Secrétariat du BAPE

Objet : Commentaires au rectificatif de BFI apporté à mon mémoire

Emmanuelle Beauchamp
Mémoire DM17

Figure M-1a. Localisation des stations d'échantillonnage

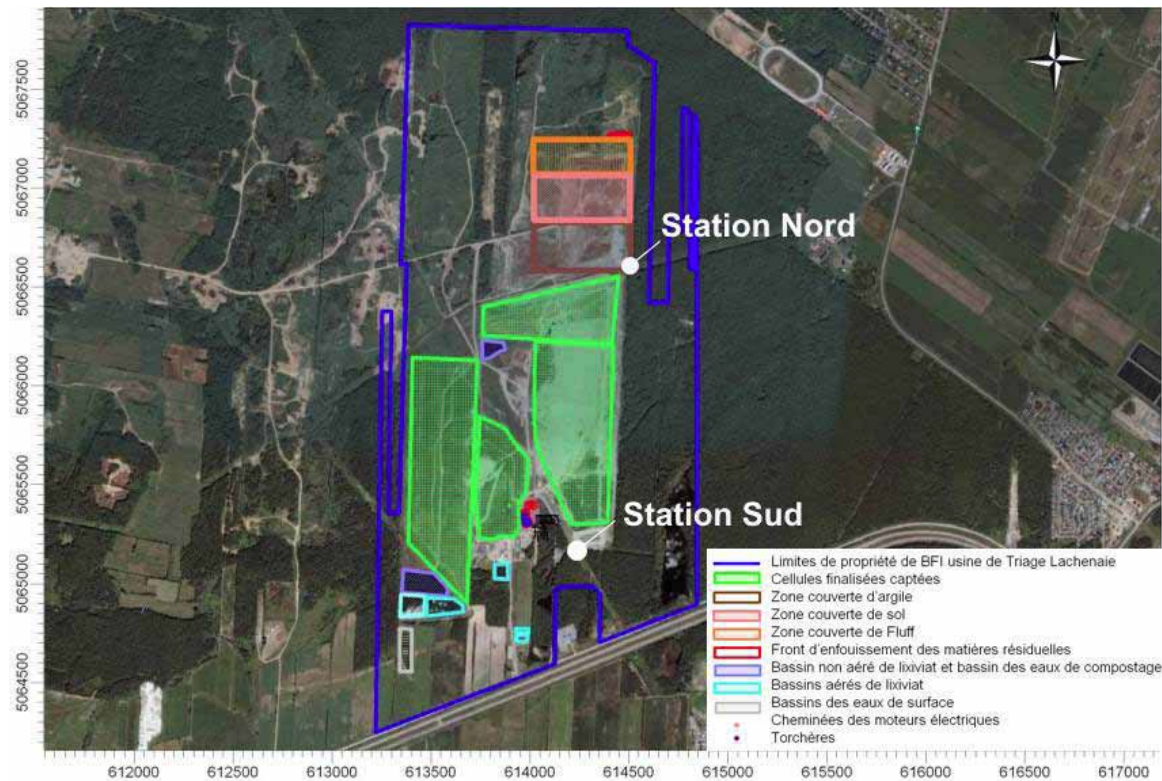
Que la compagnie ait respecté le programme d'échantillonnages et ait obtenu l'approbation du MDDEP sur la position des capteurs, il n'en demeure pas moins que je suis toujours perplexe dans les résultats. Le seul capteur à l'Est du site (nommé Station Nord à la Figure M ci-dessous) est positionné au sud d'une zone couverte d'argile, à plus ou moins ½ kilomètre du front de déchets. Les prises d'échantillons d'odeurs pour ce capteur, pour ne nommer que celui-ci, ne se trouve pas en zone critique pour ce qui est du front de déchets et n'est pas positionné non plus dans ma cour.

Aurait-il fallu des équipements supplémentaires au front de déchets à 40 mètres de hauteur et dans les zones habitées? C'est ce qui me semble le plus logique.

Je demande à nouveau qu'une nouvelle étude soit réalisée, en plaçant cette fois-ci des capteurs additionnels sur le site et dans les zones habitées et qu'elle soit indépendante.

« En tenant compte du sens des vents dominants, les capteurs ne mesurent pas les odeurs en provenance de la zone en exploitation. On ne peut donc pas se fier aux résultats de l'étude de toxicologie présentée par BFI. Je considère que les données qui ont servi à cette étude sont incomplètes, inexactes et ne reflètent pas une méthodologie rigoureuse. »

La localisation des stations de mesures de même que le programme d'échantillonnage ont été approuvés par le MDDEP. Par ailleurs, un programme d'assurance qualité des données est mis en place et appliqué; les appareils sont rigoureusement contrôlés. De même, les résultats ont été soumis à une analyse exhaustive permettant aussi d'en assurer la qualité. On peut donc affirmer, selon les normes et pratiques usuelles en matière d'échantillonnage, que le programme d'échantillonnage est complet et rigoureux et qu'il fournit des données exactes.

Par ailleurs, les capteurs des différentes stations d'échantillonnage mesurent les odeurs dans toutes les directions de vent. Même si le front de déchets se déplace vers le nord, les capteurs mesurent les odeurs maximales lorsque les vents sont calmes ou soufflent dans la direction de ces capteurs. Néanmoins, et ce tel que précisé par Jean-Claude Marron lors de la première partie des audiences (ligne 1755 et suivantes du document DT4), BFI relocatera l'une des trois stations d'échantillonnage au nord-est de l'exploitation du secteur nord qui fait l'objet de la présente demande d'autorisation. Il est à préciser que les modélisations de dispersion atmosphérique sont entre autre basées sur des mesures analytiques prises sur le terrain aux diverses sources du site pour les émissions atmosphériques de surface et autres pour les paramètres tels que les odeurs, les SRT, les COVT et le CH₄. De plus, on a constaté une concordance entre les concentrations obtenues par modélisation et les
